1 INNTAKET

2 NØYAKTIG PLASSERING AV KRAFTVERKET

Figur 2 Coandainntak med mosevekt, rett nedanfor brua. Nordre brufot kan skimtast bakom lauvet. Inntaket vert ikkje på langt nær så synleg frå Hovdavegen. Røyret vil gå ut nederst til venstre.

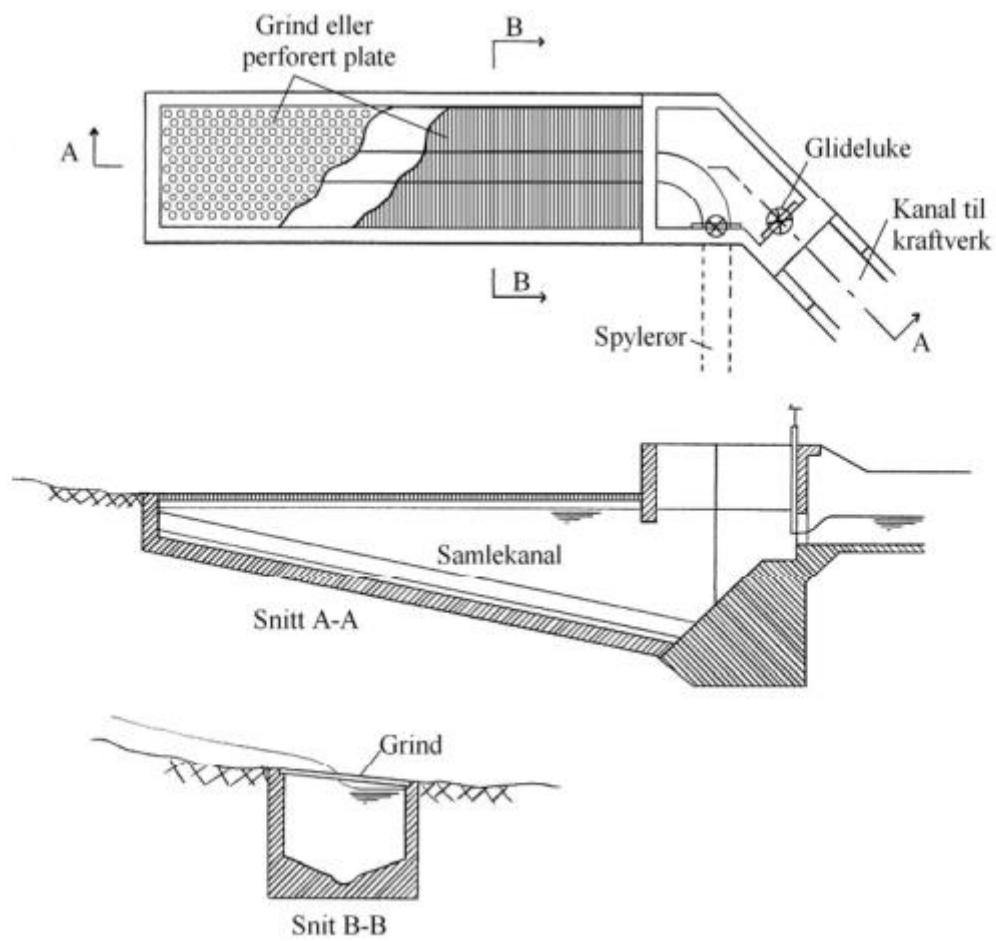
Inntaket som er skildra i søknaden er vald for å få minst moglege synlege inngrep. Viss NVE vil tilrå eit inntak nedanfor fossen, så er utbygger positiv til ei slik endring. Eg vil derfor endre søknaden, med eit inntak som er skildra nedanfor.

Inntaket vil moglegevis vere meir synleg, men gjer det lettare med røyrtrase ut frå inntaket. Samtidig vil det kunne ligge lågare og redusere risikoen for oppstuving oppom inntaket. Utbygger er også positiv til eit coandainntak på staden. Ein av fordelane vil være at man kan sleppe minstevassføringa før man tar vatn inn / ned til inntakskum.

Budsjettpris for eit slikt inntak er 450 000—500 000 kr, og røyrgata vert billegare når me slepp å sprengje oss så langt ned.

Figur 3 Tyrolerinntak, eller coandainntak. Merk at figuren er speilvendt, eg vil ha røyret inn på venstre side. Høgda frå nederst i snitt B-B til grinda er 1800 mm , for å unngå luftinnsug og gassovermetting.

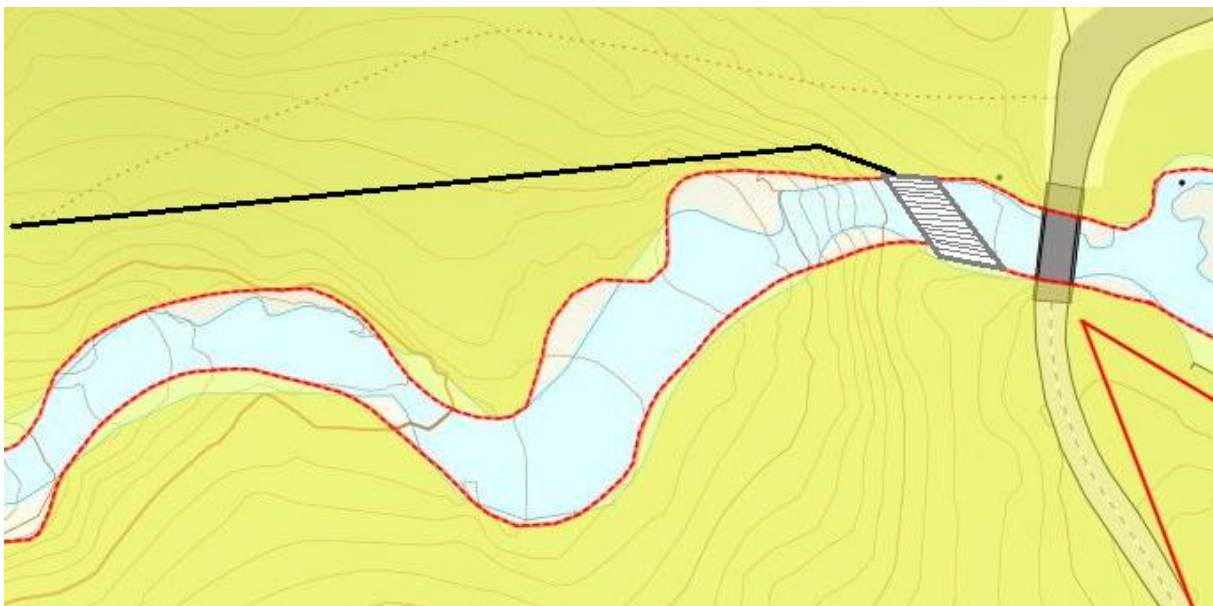
For å unngå luftovermetning, må det vere tilstrekkeleg med vatn over inntakskonus, og denne må ha stort nok areal til å gje låg nok vasshastighet.

Figur 5 Nøyaktig plassering av kraftverket

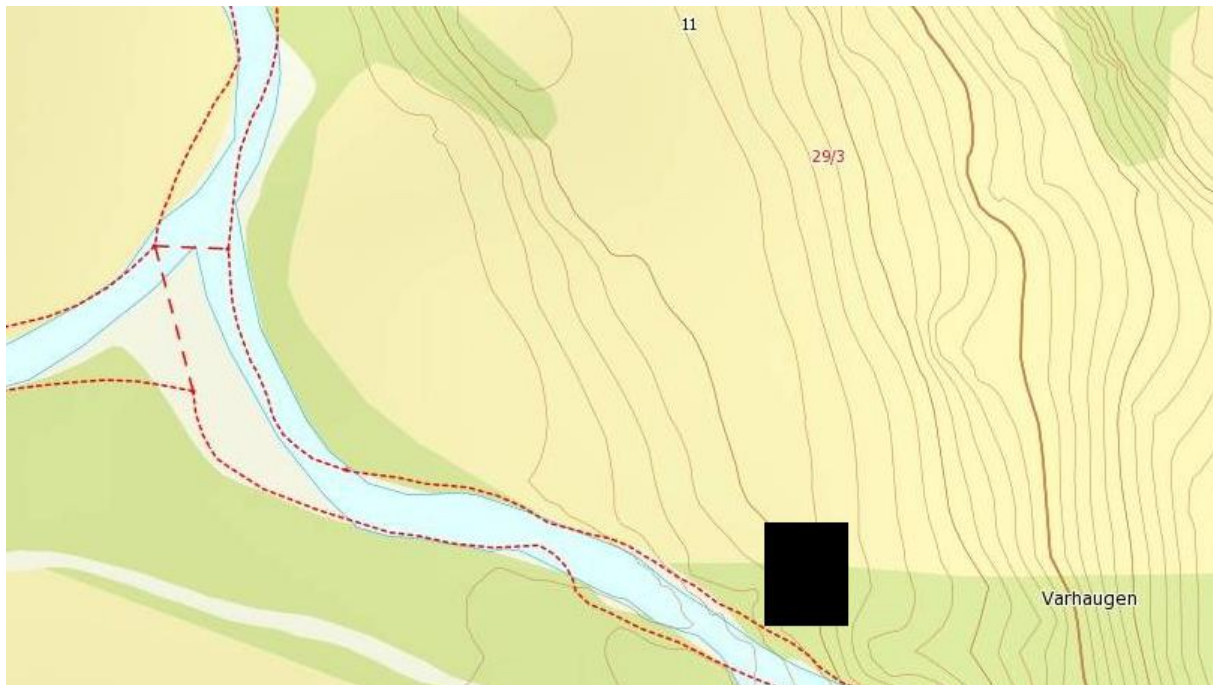
Kartet under viser plassering av kraftverksbygget, dette for å presisere at det skal stå så høgt at det ikkje er til ulempe for laks og elvemusling. Her er altså kraftstasjonen flytta ca. 5 høgdemeter oppover mot fossen, og avløpsvatnet vert sleppt ut lengre opp enn i søknad. Fallhøgda og produksjonen vert redusert med om lag 3 %.

Figur 7 Skisse som viser hus og fjøs til Jostein, og kraftverket

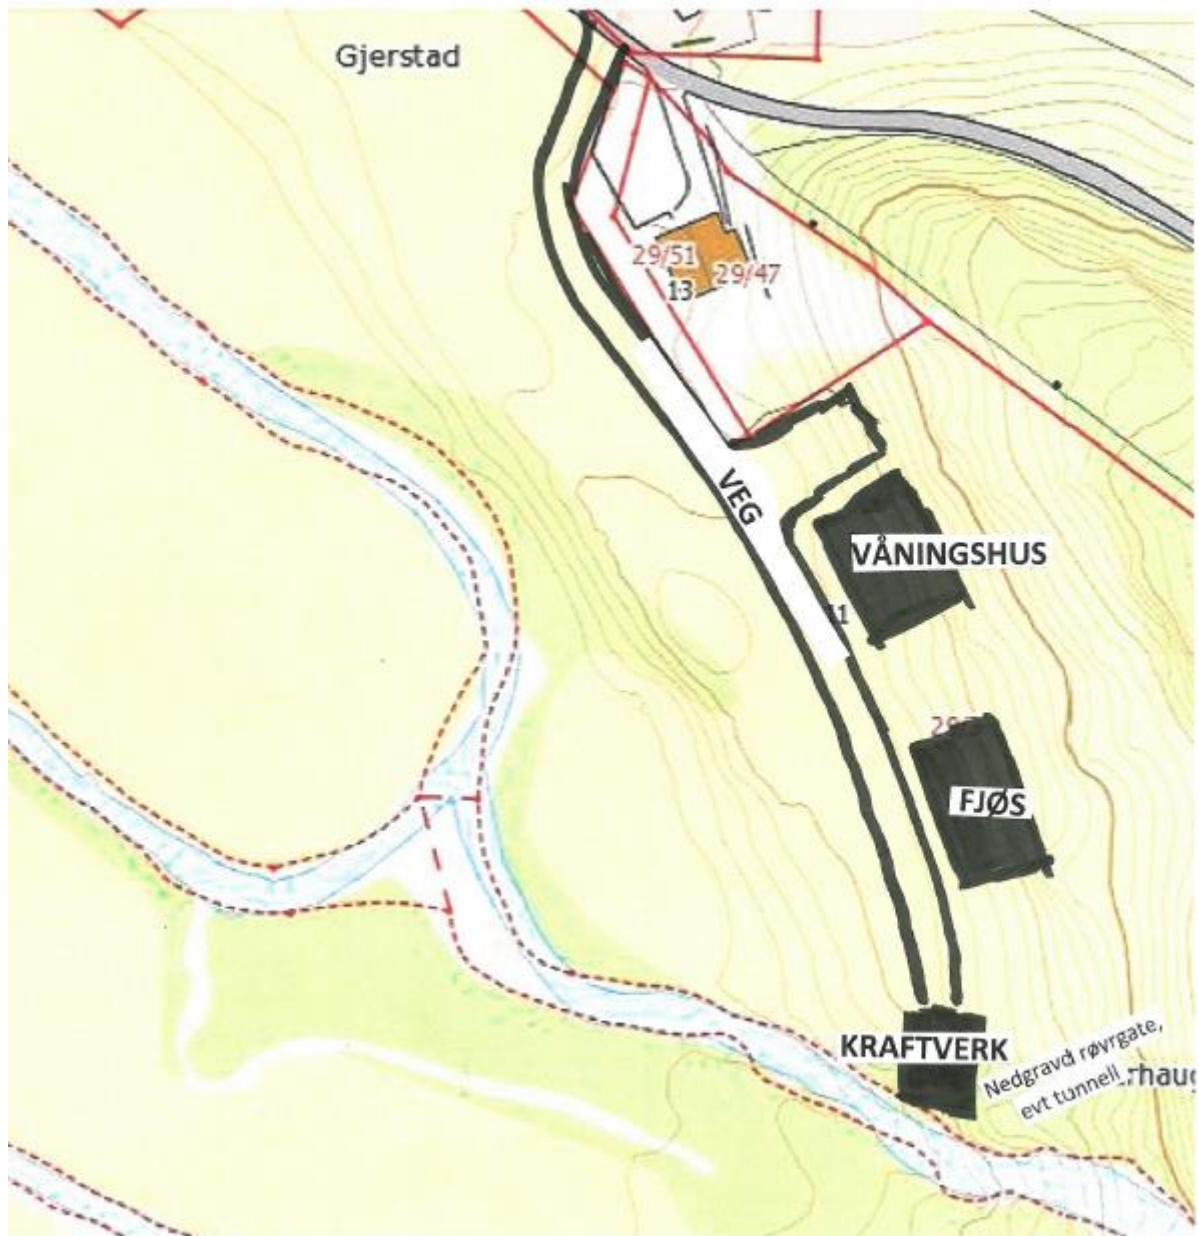
Bygningane til Jostein og vegen er vist på figuren nedanfor. Eg tar med desse kommentarane:

- Eg vil sjølvsagt gjere det eg kan for å ikkje ta meir dyrka mark enn det som er høgst naudsynt. Kraftverksbygningen vil bli plassert utanfor dyrka mark, og me skal klare å bygge utan snuplass
- Det er lite støy frå eit slikt kraftverk, og eg vil gjennomføre tilstrekkeleg med støydempende tiltak
- Punktet om besøk frå skulen kan godt droppast

- Skøytet og fallrettane vart vurdert av Otto Dyrkolbotn og kommunen før avtale vart inngått. Eg kjenner meg trygg på at avtalen er lovleg, men ikkje kompetent til å vurdere dette
- Jostein er velkomen til å kome med innspel om plassering av røyrgate og plassering av kraftverket
